<i>Progetto:</i>		
<b>PROGETTO DI COLTIVAZIONE AI SENSI DELL'ART.23 COMMA 1 L.R.35/15 E S.M.I. CAVA PIASTRICIONI B BACINO PESCHINA-BOCCANAGLIA - SCHEDA PIT/PPR N.14-COMUNE DI CARRARA (MS)</b>		
<i>Titolo documento:</i>		
<b>RELAZIONE TECNICA INTEGRATIVA FEBBRAIO 2025</b>		
<i>Committente:</i> CALACATA ZETA SRL		
<i>Località:</i>	<i>Comune/i:</i>	<i>Provincia:</i>
CAVA N.5 PIASTRICIONI B BACINO PESCHINA BOCCANAGLIA SCHEDA PIT/PPR N°14	CARRARA	MASSA CARRARA
<b>Il Legale Rappresentate</b>	<b>I Tecnici</b>	
<b>Sig. Zelino GIANNETTI</b>	<b>Dott. Biol. Alessandra FREGOSI</b>	<b>Dott. Ing. Giacomo DEL NERO</b>
<b>FEBBRAIO 2025</b>

RELAZIONE TECNICA	Tipologia	Numero	Pagine:	Denominazione file:	Allegati:
	GEO	23.001.01	40	int2_piano24_cava5_feb25_00.doc	Tavole Grafiche

Su incarico della Calacata Zeta srl, con sede legale a Carrara (MS), è stata redatta la presente relazione tecnica quale integrazione volontaria a chiarimento e risposta dei contributi/pareri allegati al Verbale di Conferenza dei Servizi del 24.10.2024 (Prot. 0005533/2023 del 23.12.2024) a supporto del Procedimento di valutazione impatto ambientale e provvedimenti autorizzativi ai sensi dell'Art.27bis del Dlgs 152/2006 per

Figura 1: Puntii di Monitoraggio COMPONENTE ATMOSFERA STATO ATTUALE (ANTE OPERAM).

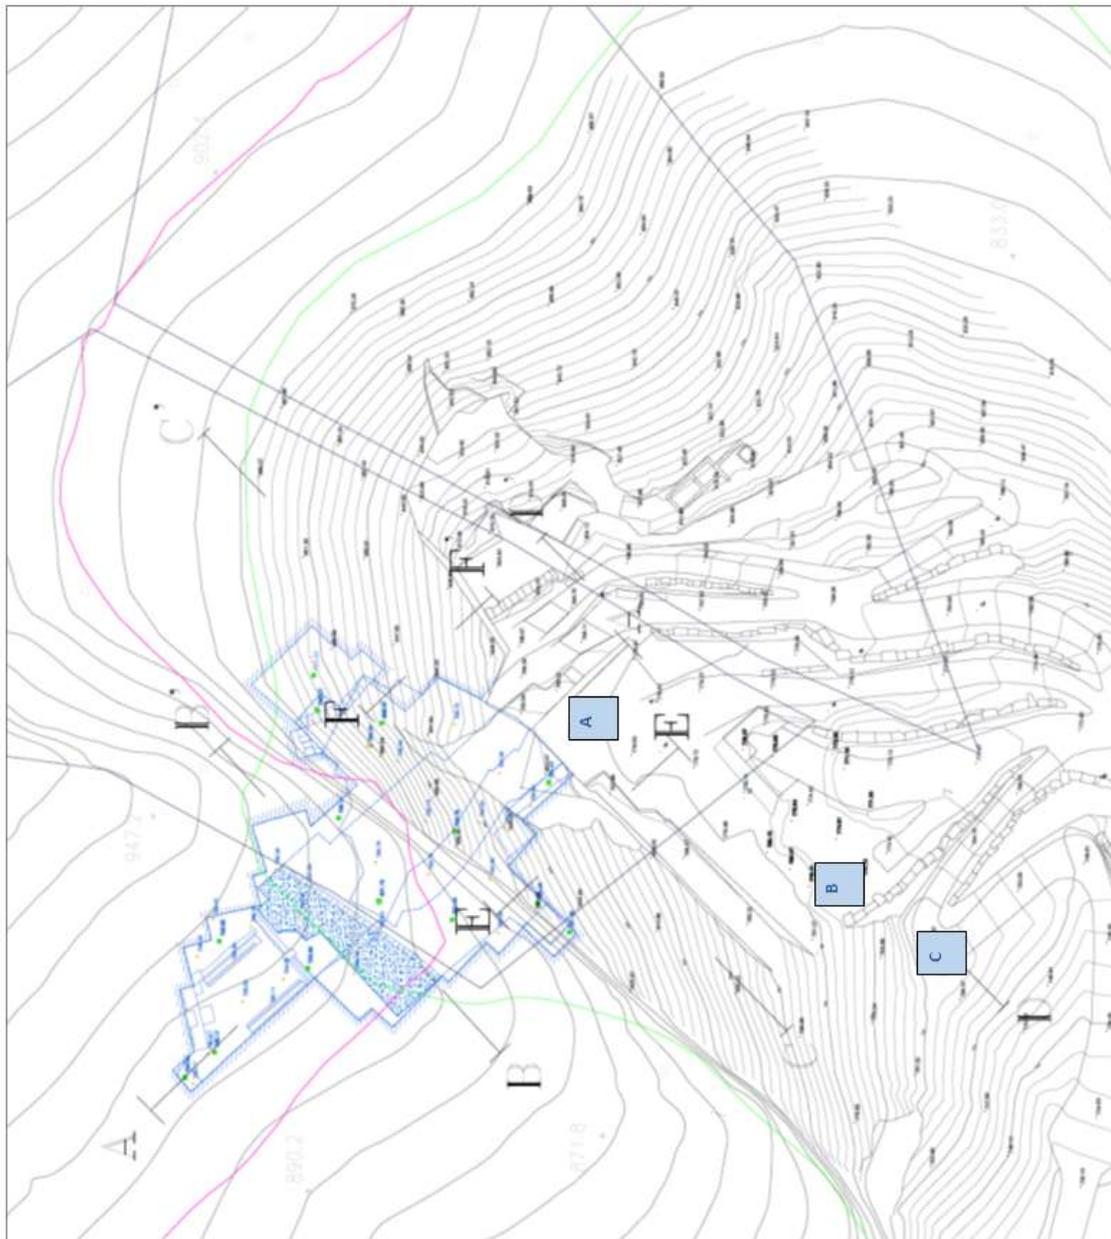
*Si richiede che il proponente identifichi (nel PMA) e riporti su planimetria i punti di campionamento, i parametri analitici da ricercare, la periodicità, e i metodi di esecuzione delle analisi che intende proporre, tenendo conto anche delle indicazioni del PRC.*

Si rileva che la documentazione integrativa non contiene quanto richiesto da questa Autorità relativamente al Piano di Monitoraggio e pertanto si conferma, in tutti i suoi contenuti, il nostro precedente contributo prot. 7416 del 8/07/2024; in particolare si ribadisce la necessità della redazione di un Piano di Monitoraggio volto a verificare gli impatti dell'attività di escavazione e il non deterioramento dei corpi idrici interessati.

*A parere di questo Ente risulta pertanto importante lo sviluppo di un piano di monitoraggio ante opera volto a verificare lo stato attuale dei corsi d'acqua recettori presenti, e un monitoraggio in corso d'opera (durante le attività di coltivazione), necessario al fine di verificare il loro non deterioramento e gli eventuali impatti dell'attività di escavazione, anche ai fini di reindirizzare le attività, mettere in campo misure correttive e attuare idonee misure mitigative.*

Viene preso come riferimento **ante operam** il documento a corredo del piano di coltivazione di valutazione delle emissioni diffuse (*valutazione previsionale di impatto atmosferico prodotta dalle emissioni diffuse, derivanti dalle operazioni di estrazione, movimentazione, deposito materiali e transito mezzi, e dalle emissioni convogliate* di cui all'Art. 4, comma 2. c) del D.P.G.R. 72/R -2015 REGOLAMENTO DI ATTUAZIONE DELLA LEGGE 35/15); a tale documento verrà integra una valutazione analitica e strumentale ANTE OPERAM eseguita sul campo mediante idonea attrezzatura tecnica, volta a dare una **stima effettiva** del rateo emissivo, che servirà a convalidare ed aggiornare quanto riportato nella valutazione previsionale allegata al progetto. Si propongono come siti di campionamento quelli riportati nella tabella che segue, ma potranno essere anche modificati a discrezione del tecnico specialistico che eseguirà i rilievi di campo. In tal caso, gli stessi siti verranno utilizzati nei successivi campionamenti in corso d'opera e a fine opera.

Verrà quindi ripetuto **in corso d'opera** un **monitoraggio triennale** della qualità dell'aria nei tre punti di misura significativi scelti, per verificare che vengano rispettati i parametri consentiti, ed un **monitoraggio finale in fase di dismissione**

Figura 6: Punti di monitoraggio AMPP deposito acque depurate (D1/D2): Tavola 24 STATO ATTUALE: ante operam

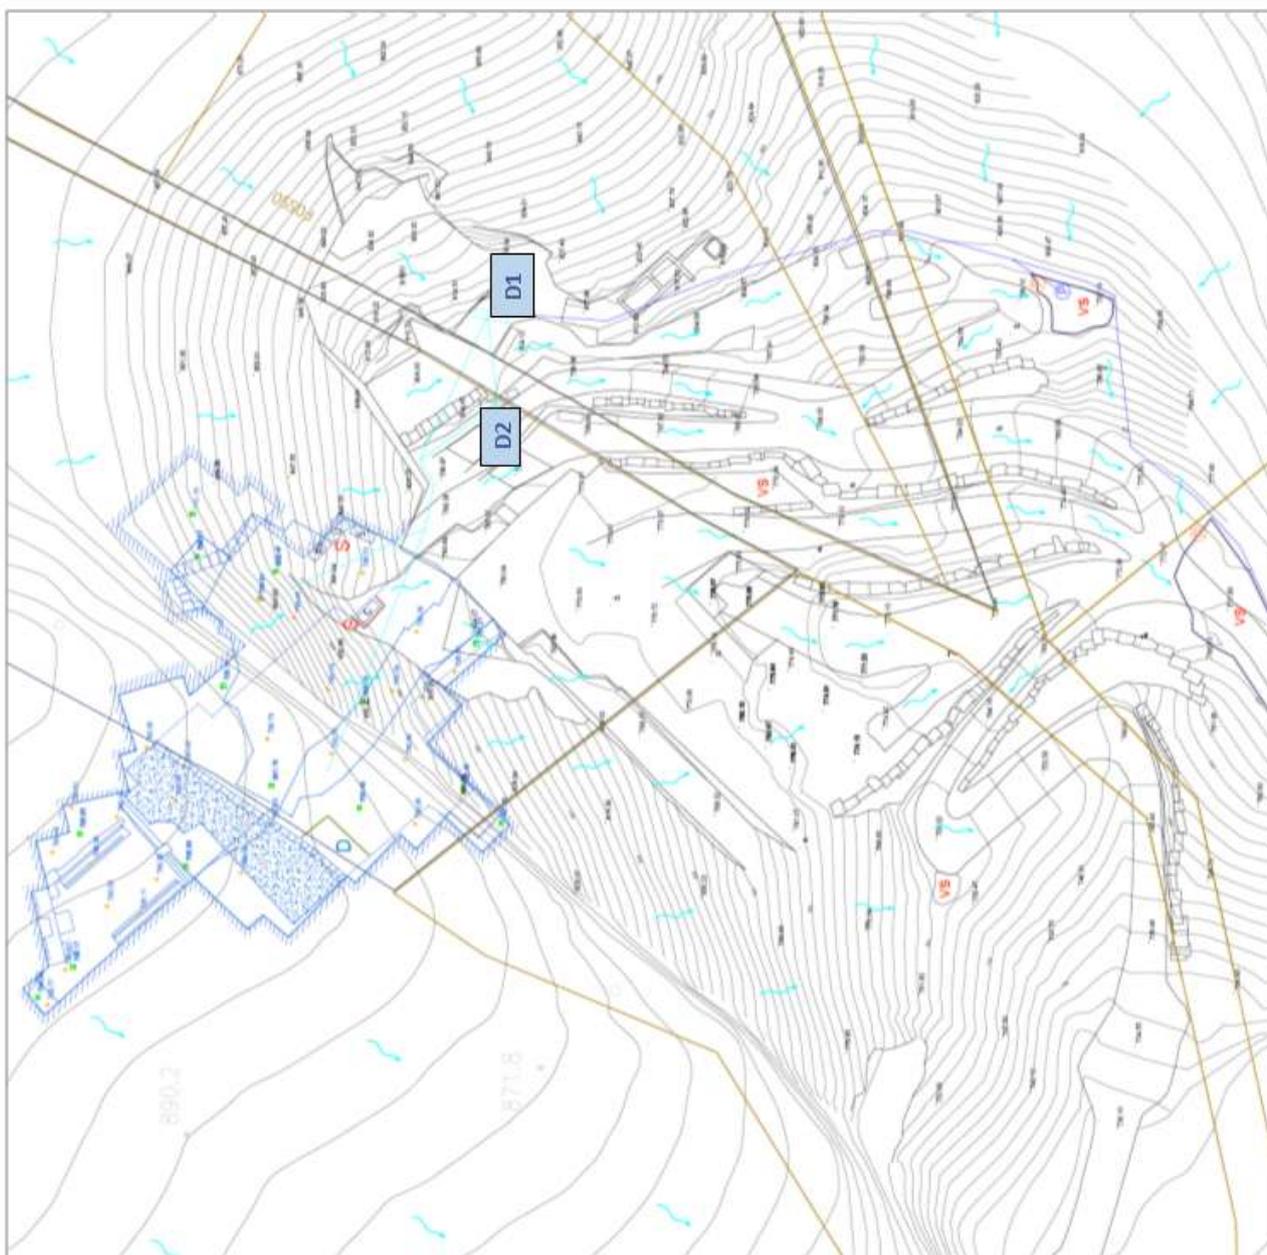
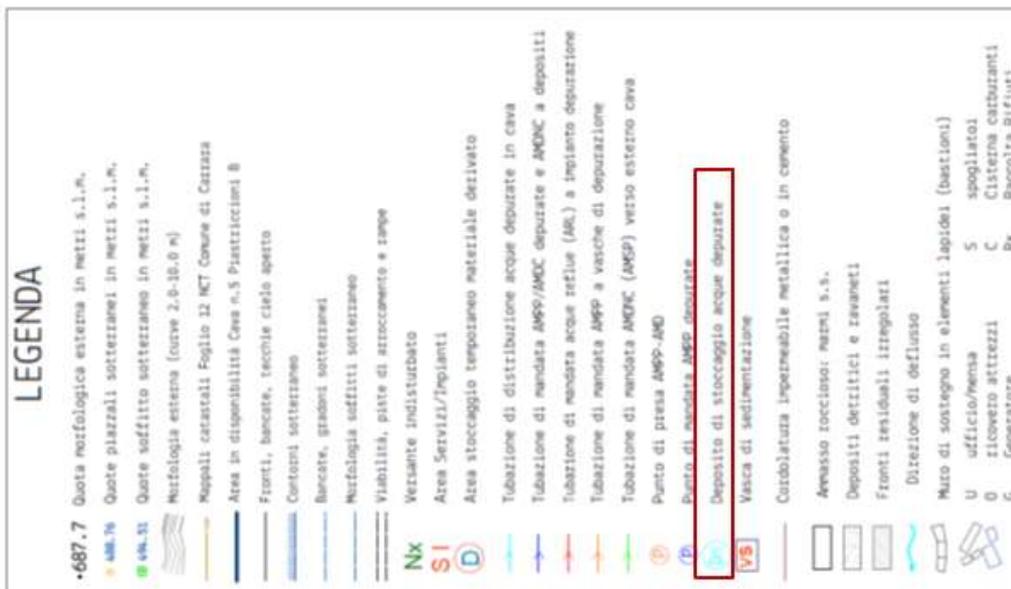
*Pertanto, appare necessario che il proponente predisponga tale piano, individuando punti di monitoraggio, le frequenze e i parametri da monitorare (a titolo esemplificativo: torbidità, macroinvertebrati, macrofite, analisi della composizione dei sedimenti), e si*

*suggerisce che lo stesso sia predisposto con la collaborazione di Arpat. In analogia a quanto espresso per le acque superficiali, si richiede lo sviluppo di un piano di monitoraggio specifico sui corpi idrici sotterranei.*

In base agli impatti potenziali rilevati nello S.I.A, considerando la premessa al presente paragrafo, essendo assenti corsi d'acqua a carattere permanente nell'area di attività, considerato che altre attività estrattive insistono nel medesimo ambito territoriale per cui non è possibile escludere eventuali interferenze o individuare singolarmente il contributo di impatto, si ritiene che le **valutazioni ed i monitoraggi sulla qualità delle acque superficiali debbano essere orientati soprattutto sul controllo dell'efficacia delle procedure di gestione delle acque di lavorazione e delle AMD/AMPP, finalizzate ad eliminare il rischio di inquinamento delle acque superficiali e profonde derivanti dalla dispersione di inquinanti fisici (marmettola) e chimici (oli e idrocarburi).**

Figura 7: Punti di monitoraggio AMDC/AMPP vasche di raccolta AMDC/AMPP (V1-V2) : Tavola 25 prima fase: in corso d'opera

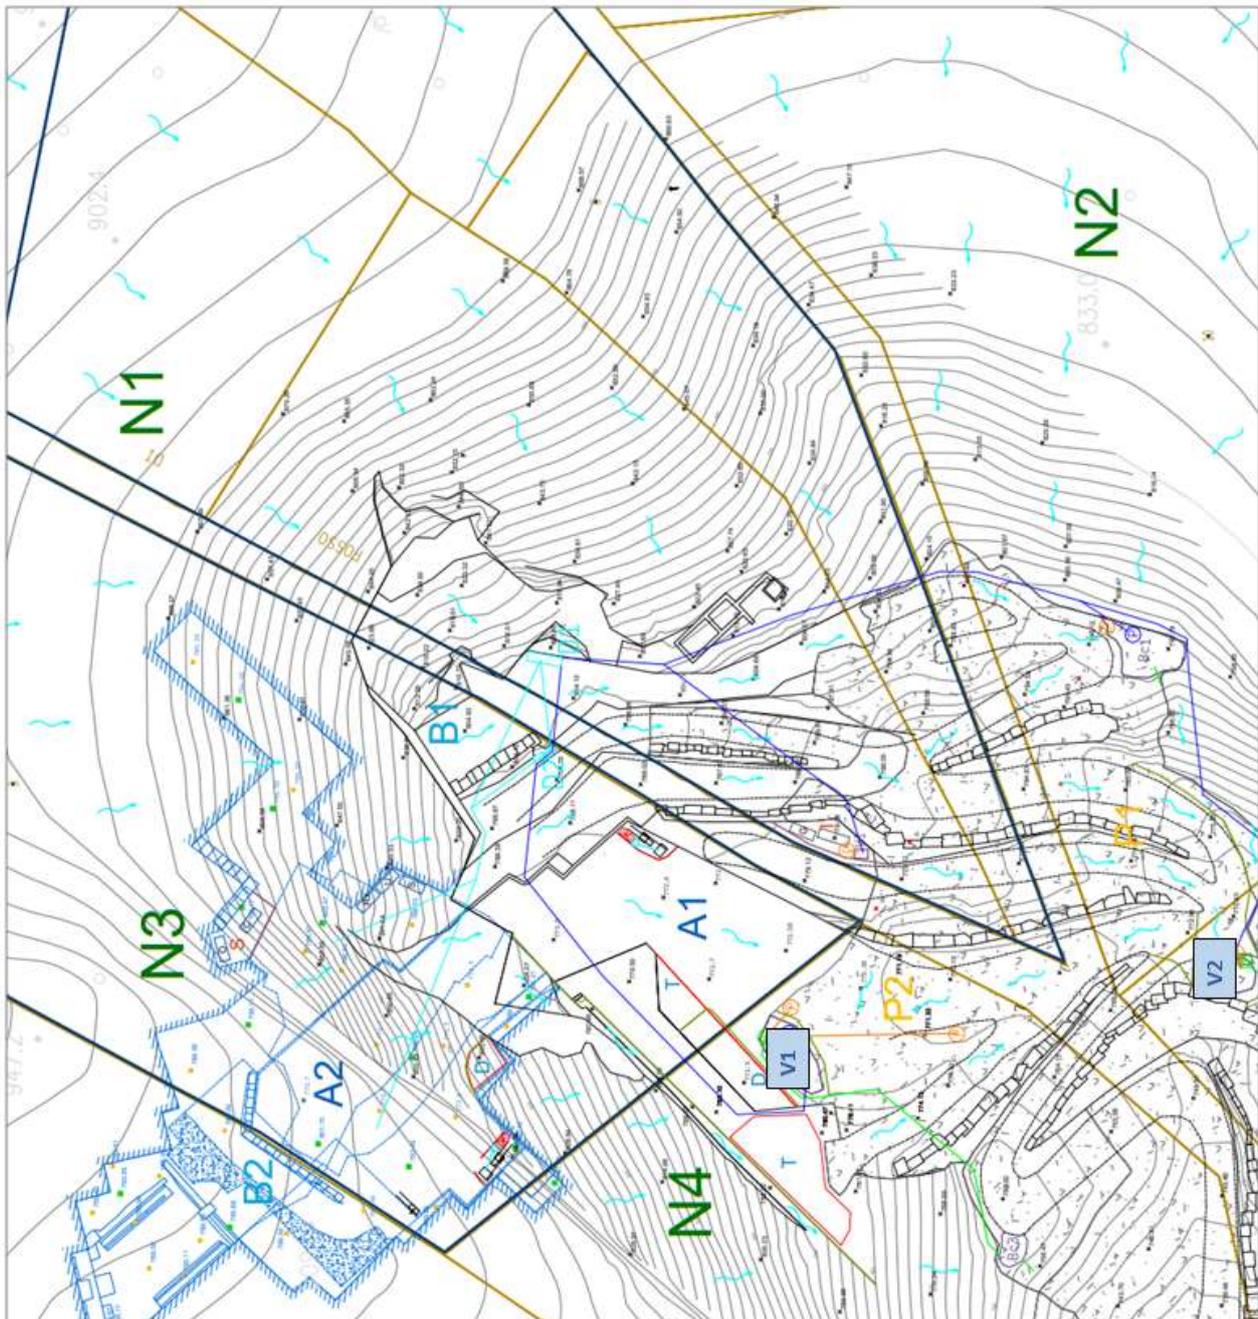
**Si rileva che le vasche di decantazione (seppur incrementate) riescono a raccogliere poco più delle AMPP, la soluzione proposta non pare sufficientemente cautelativa dal punto di vista ambientale su alla base di quanto disposto dall'Art.29 delle NTA.**

Il sistema di gestione delle AMDC è stato dimensionato in ottemperanza dell'Art.22 comma 2 delle NTA del Bacino PIT/PPR n.14. Dai risultati ottenuti appare evidente che il volume specifico di ruscellamento coincide con i 5mm che il DPGR 46R considera per il dimensionamento delle vasche AMPP dell'Area Impianti; pertanto anche in relazione ai coefficienti di deflusso minimi previsti da normativa (0.3) il dimensionamento delle vasche di raccolta delle AMDC può avvenire considerando i valori di acque meteoriche di prima pioggia.

- V1 dal 45% al 100% (ovvero di 16mc atta a contenere 8-11mc);
- V2 dal 45% al 78% (ovvero di 16mc atta a contenere 9-11mc);
- VI del 300% (ovvero di 1mc atta a contenere 0.25mc).
